＜第8回懇談会 ご感想シート＞

第 8 回杉並区天沼中学校校舎改築検討懇談会 感想シート

第 8 回懇談会 感想シート

1. 資料3、1F の教室配置について

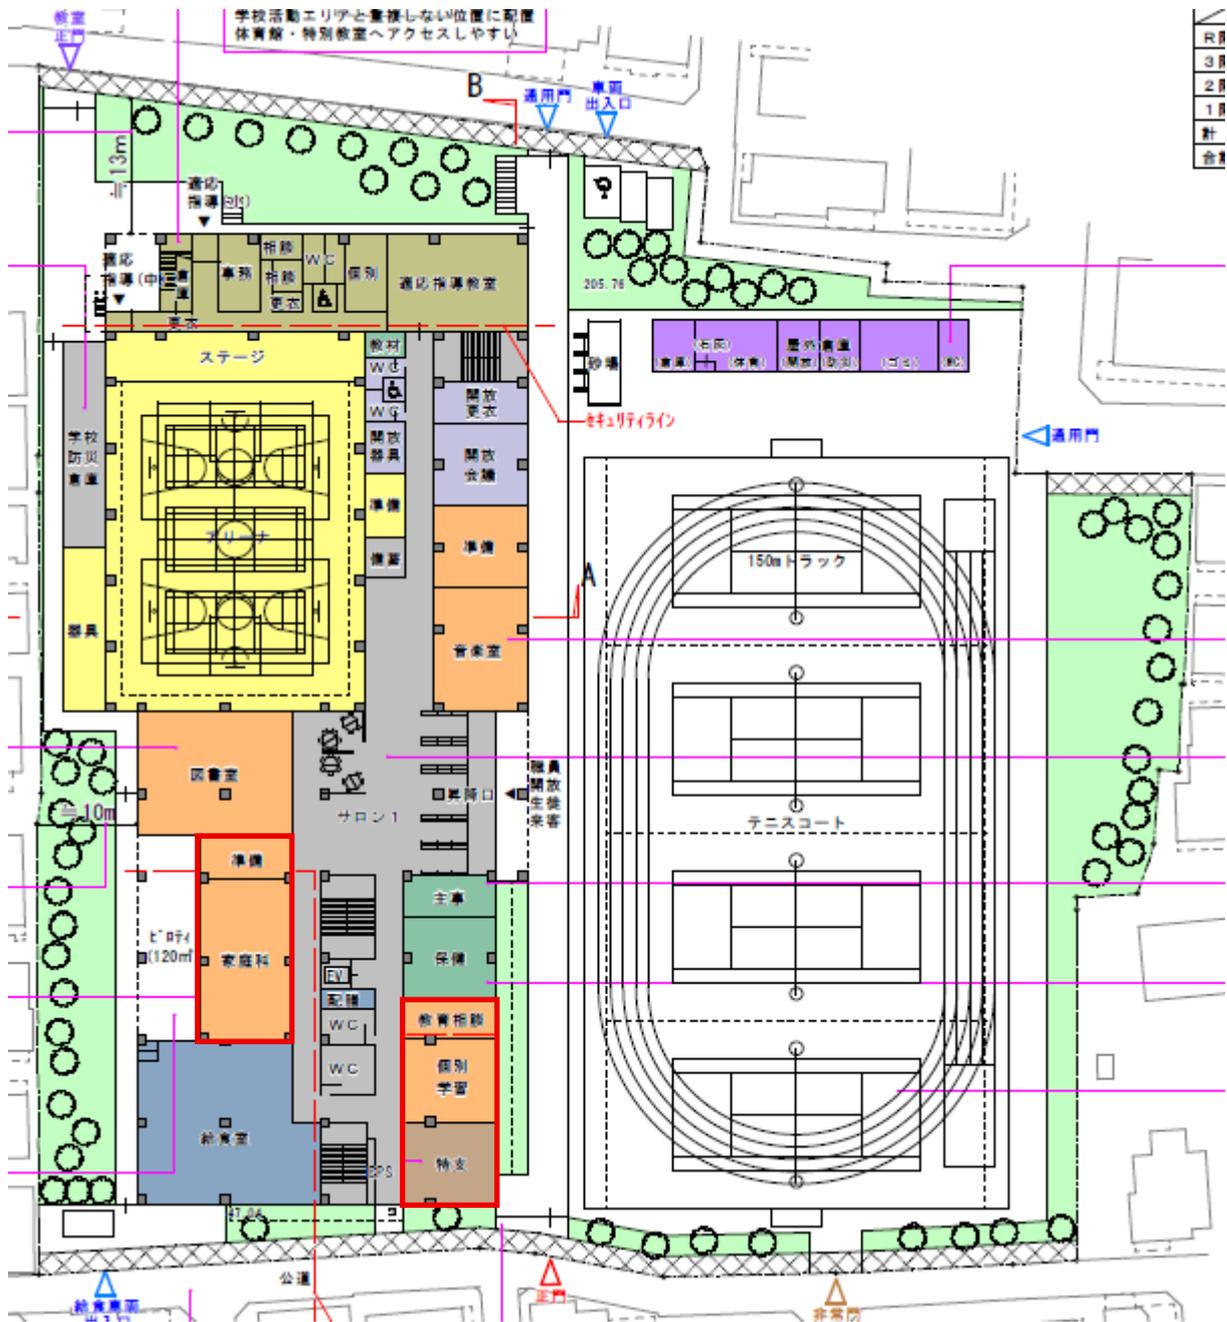
○家庭科室+準備室⇔教育相談、個別学習、特別指導室の配置入替について
 ※グループワーク審議最終にて、黒澤先生より発案があった内容
 サイズとして丁度合致しており、柱の位置もオリジナル図面通りで問題なさそう(下記の図では非表現)であり、使用目的と配置についても良い案かと思い、賛同する。

2. 旧 B 案(北側校舎)からの改良案について

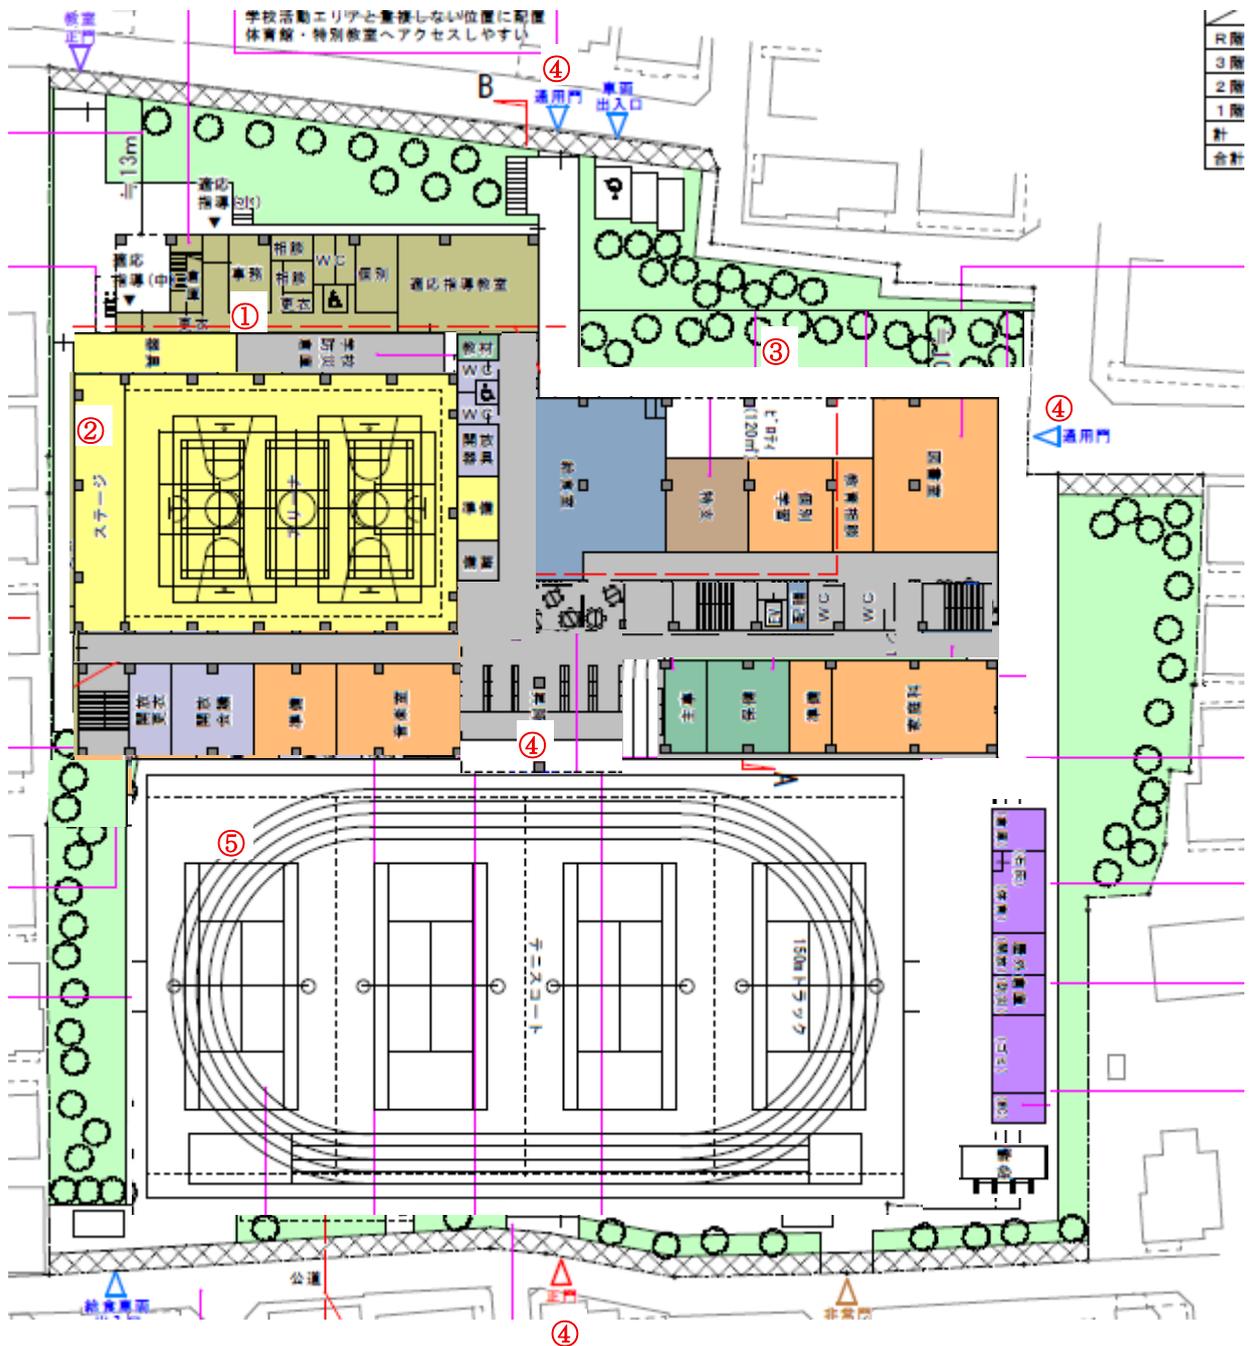
- 第 7 回での審議で、A 案が大方の賛同を得た際の、対案(B 案)があまりに性能評価が低かった要因が本校舎の南北方向の厚みが厚いゆえに運動場が広く取れない点であったと認識している。
- その A 案に賛同を得る際の対案 B 案を添付資料の内容に置換されれば、その評価は格段の違いがあり、特徴比較の少なくとも 4 点の△が○に転じると思われる。
- この検討結果も第 8 回審議で披露される旨を事務局とも合意していたが、結果として会議上で披露いただけなかったため、改めて意見シートとして、添付の通り提案する。
- 委員の中で、この案に賛成する委員が一人でも居られれば、遡って審議に加える必要が
あるかと思う。

- ①適用指導教室棟の配置は **A** 案のまま。
- ②アリーナを横向きに、その他の教室配置は、面積としてほぼ **A** 案と同じ。
※昇降口脇に一部屋分の拡大余地あり。特別支援室は狭くなり、要検討。
- ③緑地面積は増大。(北部)
- ④校舎への昇降口は南、正門は南、通用門は東、北で **A** 案と同じ。
- ⑤テニスコートのトラックからの独立は断念。
